第 6 章 方法書についての意見と事業者の見解

6.1 方法書についての住民等の意見の概要及び事業者の見解

第 6.1.2-1 表(1) 方法書について提出された意見の概要及び事業者の見解

第6.2.2-1表(1) 大阪府知事の意見についての事業者の見解

第 6. 2. 2-2 図 予測結果の比較対象の地点

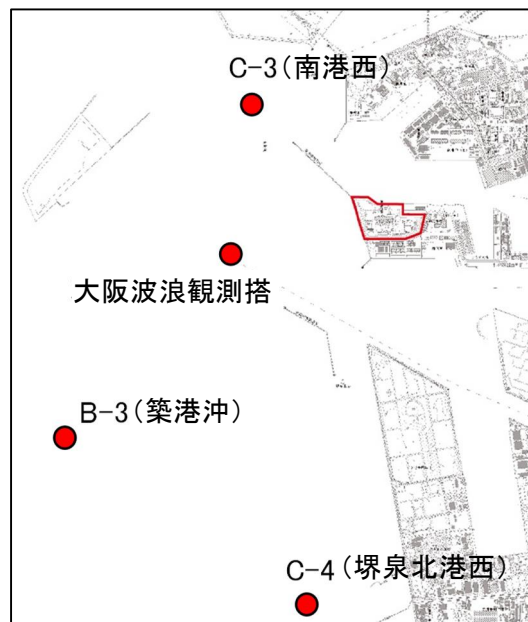
大阪府知事の意見	事業者の見解
(2) 冷却水使用量の減少に伴う周辺海域の水質への影響についての調査、予測及び評価をその他の環境影響評価と一体的に行い、これらの結果を準備書に記載することにより、影響の程度を明らかにし、関係諸機関による大阪湾の水質保全にも活用されるよう努めること。	設備更新後の冷却水使用量は、現状の79.2m³/sから39.6m³/sに減少するものの、熱効率向上に伴い優先的に稼働させる運用が想定されることから、引き続き海水循環に寄与できるものと考えています。水質への影響については、「発電所アセス省令」で参考項目に挙げられておらず、他の発電所アセスでも評価項目とした実績がなく、火力発電所の環境影響評価手法として確立されたものがないことから、評価項目には選定しておりません。 しかしながら、冷却水使用量の減少に伴う周辺海域の水質への影響を確認するため、同じ地形条件で設備更新前後の水質シミュレーションを行った結果、温排水拡散予測範囲内の発電所前面海域に位置する大阪波浪観測塔付近の底層溶存酸素量が、更新前が2.1mg/L、更新後が更新前と同じ2.1mg/Lとなるなど、冷却水の減少に伴う周辺海域の底層溶存酸素量への影響がほとんどないことを確認しております。（水質シミュレーション結果については、別添資料を参照）

地点	底層溶存酸素量 (mg/L)		
	現状	将来	差濃度 (将来－現状)
C-3 (南港西)	2.0	2.0	0.0
大阪波浪観測塔	2.1	2.1	0.0
B-3 (築港沖)	2.0	2.0	0.0
C-4 (堺泉北港西)	0.8	0.7	-0.1
